SAMRÅDSREDOGÖRELSE

Detaljplan för Algusered 1:290 m fl

Figur 2: Illustration över olika regleringar av höjd på byggnader

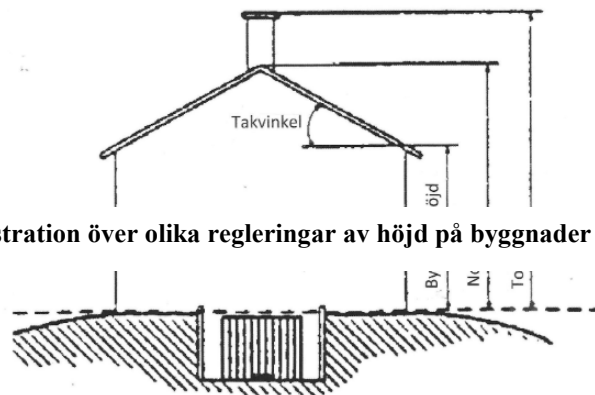
Vidare anser fastighetsägaren att om det ska byggas bostäder i området bör de inte tillåtas högre i plan än i enlighet med den fördjupade översiktsplanen.

Kommentar: Den fördjupade översiktsplanen för Särö-Bukärr tar inte upp några riktlinjer om höjder på bebyggelsen. Om fastighetsägaren istället menar att ny bebyggelse inte bör vara högre än vad som möjliggörs i nu gällande detaljplan, S81, medges där en byggnadshöjd om en våning eller 4 meter. Byggnadshöjden mäts där fasaden möter takfoten, 4 meter är en vanlig byggnadshöjd för ett 1-1,5 våningsplanshus.

I detaljplaneförslaget medges en nockhöjd om 7,5-7,8 meter. Nockhöjd är en annan typ av reglering som reglerar takkonstruktionens högsta punkt, byggnadshöjd och nockhöjd är därav två olika regleringar. En nockhöjd om 7,5-7,8 som kompletterats med en reglering av en taklutning, möjliggör för en byggnad i 1-1,5 våningar. Bedömningen är därav att nuvarande reglering är jämställd den befintliga regleringen i planen, men uppdaterad efter Boverkets rekommendationer.
